報告書案 2

1. 漏水検知反応と掘削調査

2. 漏水検知箇所の破損原因

図－1. 1 漏水検知結果 非貯留部（下層シート）

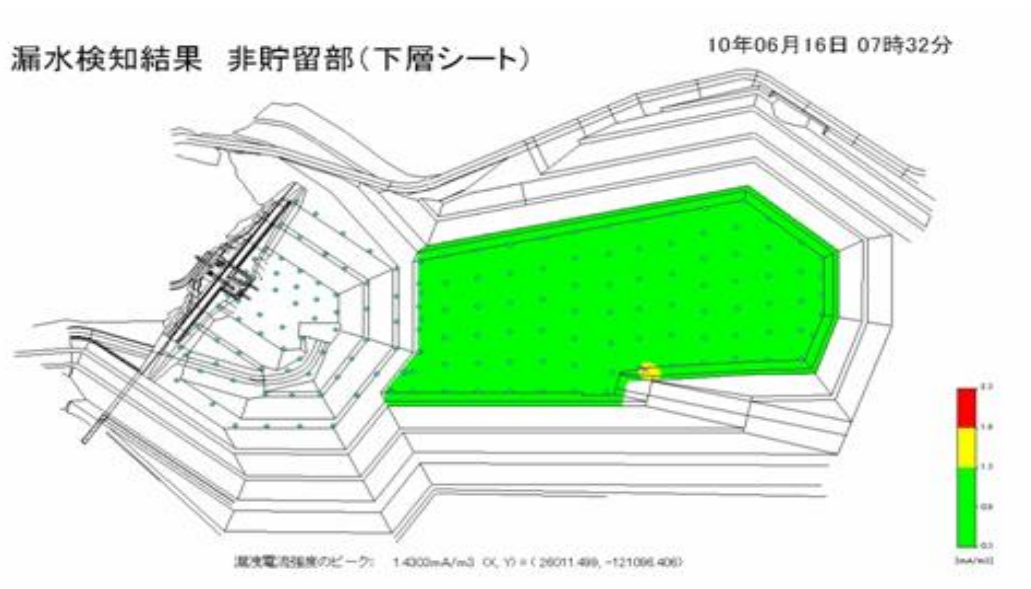
また、6月16日の7時の検知結果において、非貯留部左岸側搬入道路脇に漏水検知反応が見られたが、当該時点の検知結果を図－1. 1に示す。

- ①最初の漏水検知情報が平成22年6月16日であったのに、この段階で環境監視委員会(処分場の環境監視を行うため会社が設置した組織で有識者、住民代表、事業者代表、行政により構成)に報告や相談がなぜなかったのか。
- ②その後の調査では、破損箇所の破損が平成21年9月～10月と判明したが、漏水検知のあった22年6月16日とのタイムラグがなぜ生じたか。
- ③漏水検知システムの反応は黄色レベルであるにもかかわらず、発見された破損箇所の傷は4cmと7cmであり、比較的大きかったのはなぜか。

②については、破損時期(後に平成21年9月～10月と推定)から漏水検知のあった平成22年6月までは、破損箇所が搬入道路近傍にあったことから、搬入道路から流入する雨水が破損箇所に流入できる状態ではなかったものと推定される。その後、破損箇所付近に廃棄物が埋め立てられたことにより、破損箇所に雨水が流入できる状態となり、漏水検知したものと推定される。

③については、今回破損のあった位置は法面部であったため、底面部に設置している測定電極との距離が遠いため、検知した漏洩電流値が減衰して小さくなったためと考えられる。

そのため、4cmと7cmの損傷が漏水判定基準(注意:黄色)として検知されたと判断した。

なお、漏水検知反応(黄色)が必ずしも遮水シートの破損の大きさを示すものではないことから、今後の検知反応の評価を行う上で留意すべきとの指摘があったことを付け加えておく。

図-2. 1 処分場内のメッシュと遮水シート破損位置

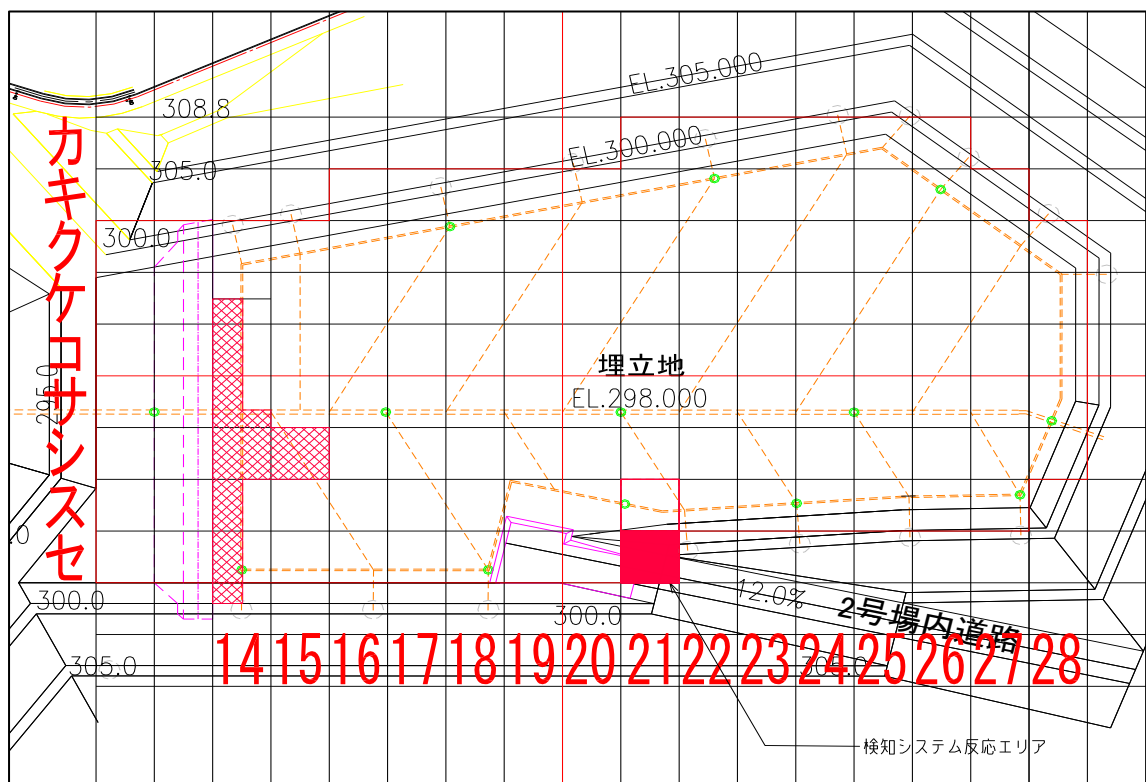
掘削調査の結果、漏水検知の原因と考えられる破損箇所は、処分場非貯留部の左岸側で搬入道路の脇に位置する法面部。公社が埋立管理に用いている10メートルメッシュでは、「セ21」の区画にあたる。

法面とはいえ、一般的な法面のように斜面にはなっておらず、道路側の固定工と1段目の小段の固定工に挟まれて、ちょうどフラットな状態になった特殊な場所である。

写真-2.4 破損箇所の施工記録写真

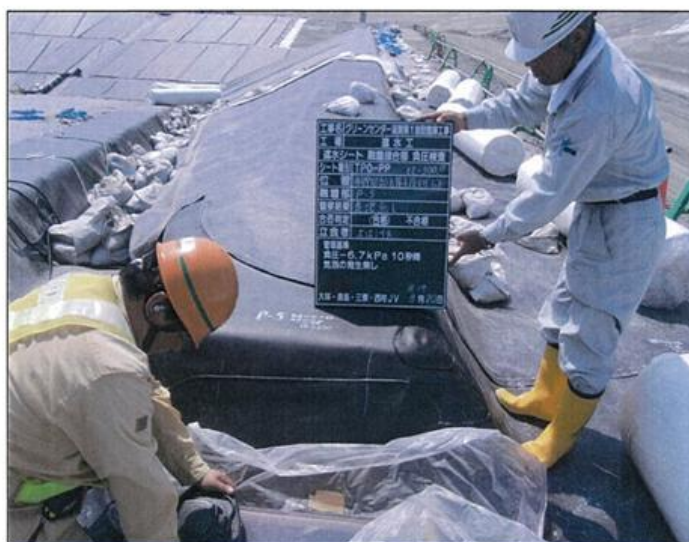
この結果、施工記録では該当箇所の記録写真が残されており、これを見る限り遮水シートに損傷等は認められない。写真-2.4

また、その後の遮光マットの敷設工事および固定工の施工に際しては、重機を使用していないことからこれらの工程で損傷したとも考えにくい。

図-2.2 埋立作業中の重機による破損イメージ(平面)

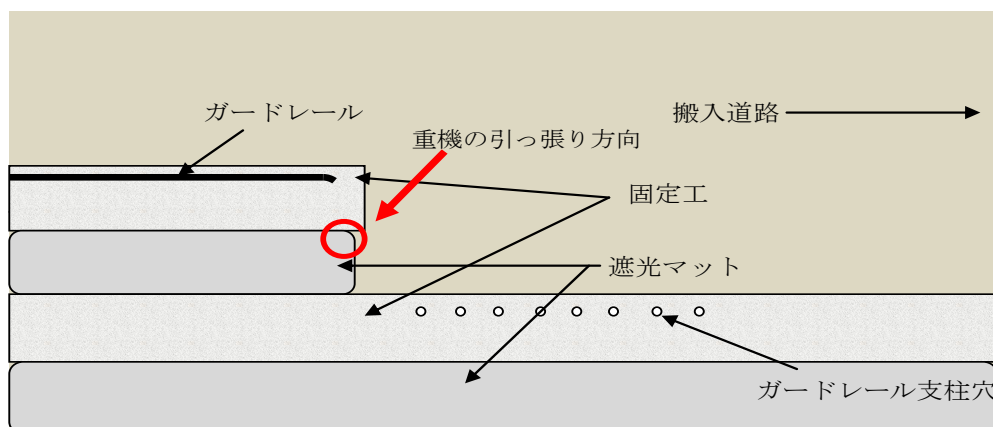
破損箇所は、先に触れたように道路側固定工と小段の固定工が交差する部分にあり、両固定工に挟まれた遮光マットの先端部分で、普通の法面とは異なる特殊な場所である。

形状は2つの固定工に連亘してフラットであり、しかも固定工の高さよりも遮光マットの方が、わずかにふくらんだ分だけ高い位置、つまり凸状になっているため、バケットの引っかけの影響を受けやすい。

推定ではあるが、重機による覆土作業を行った際に遮光マットをその上にあった畳ごと引っかけた可能性がある。そのイメージを図-2.2(平面)と図-2.3(断面)に示す。
